**Fra:** TMFKP Sekretariat  
**Emne:** 20200854880-3 Svar til Finn Rudaizky, mb, vedr. eksempler på altaner

## Svar på henvendelse vedr. eksempler på altaner

Sagsnummer  
2020-0854880

Flensborggade 23-25

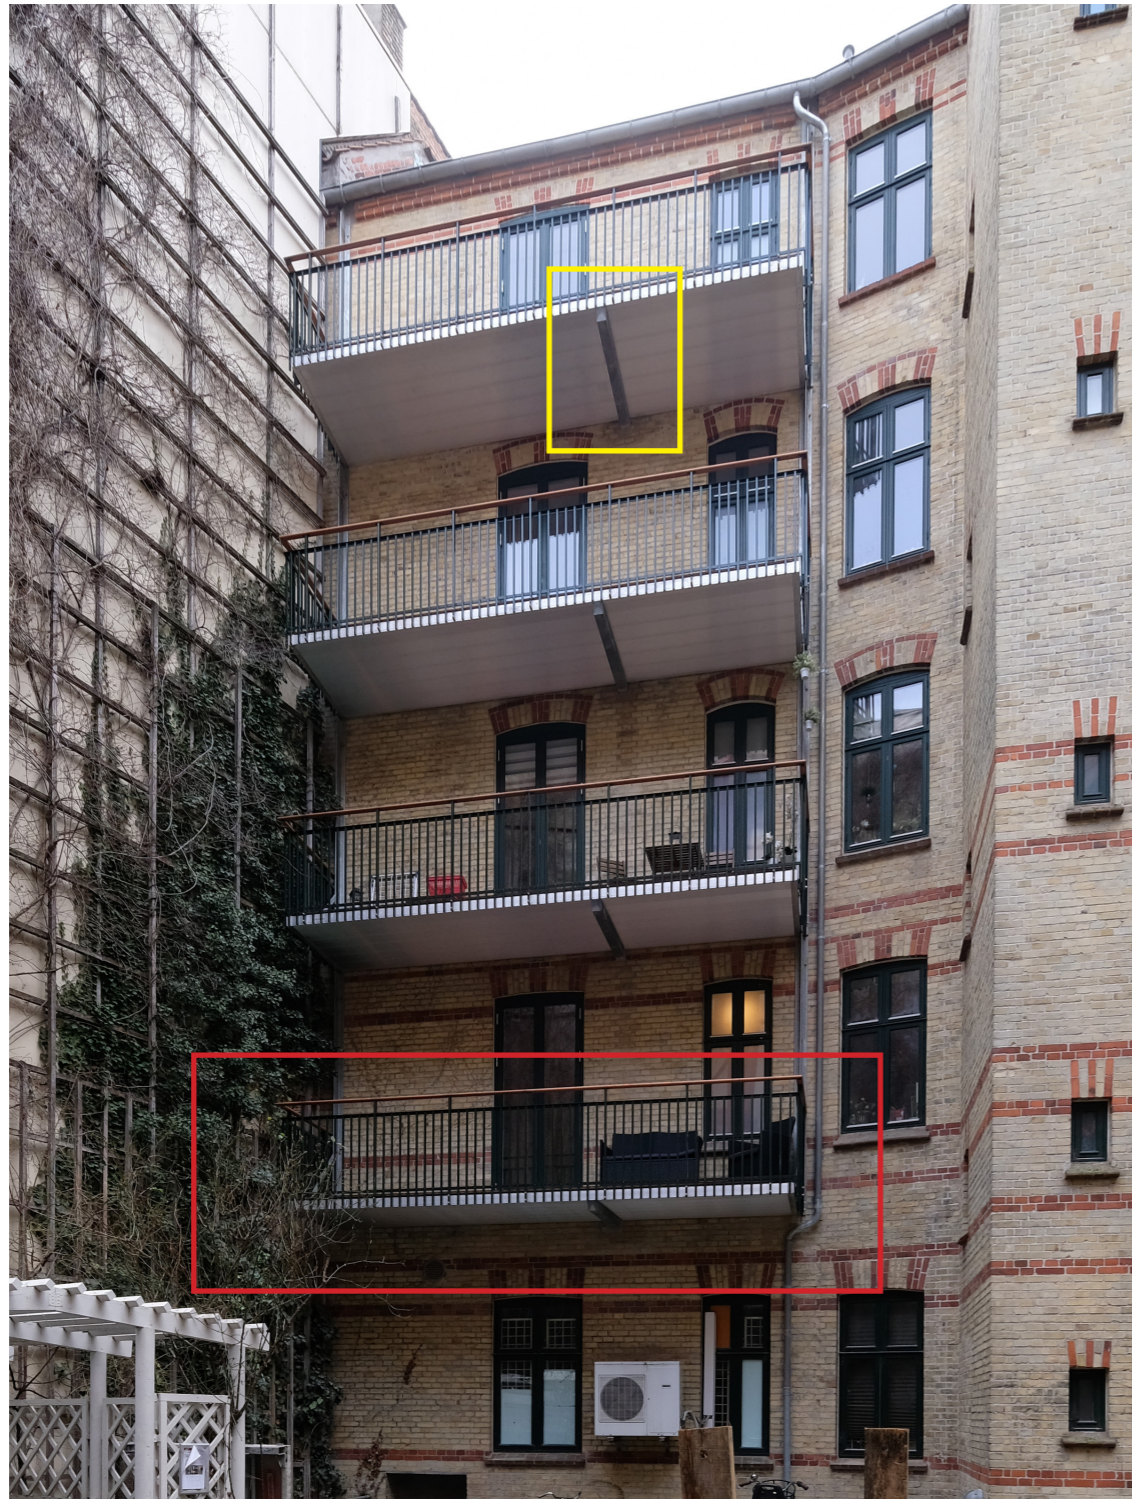
- **Tagaltaner med udkrægning kan ikke tillades**  
Retningslinje 5. B og C angiver, at altaner i tagetagen skal holdes bag tagkanten, og at de ikke må ikke gennembyde tagkanten.

De viste tagaltaner bryder tagkanten og er derfor ikke i overensstemmelse med de foreslåede retningslinjer.

- **Altaner skal være mindre dybe og lange**  
Retningslinje 3.1.1 og 3.1.2 angiver, at altaner ikke må dække alle vinduer mod gården og skal være 20 cm mindre dybe.

Altanerne ser ud til at dække 2 ud af 2 vinduer mod gården.

Ifølge de foreslåede retningslinjer skulle de forkortes, så de kun dækker 1 vindue, med mindre det ene vindue er til et badeværelse.

Altanerne skulle reduceres i dybden med 20 cm.

- **Betingelse for altaner på 1. sal**  
Retningslinje 3.2 D angiver, at altaner på 1. sal kan tillades, hvis stueetagen har minimum en fransk altan eller trappe til terræn.

De viste altaner på 1. sal er derfor ikke i overensstemmelse med de foreslåede retningslinjer, hvis stueetagen ikke har en trappe til terræn.
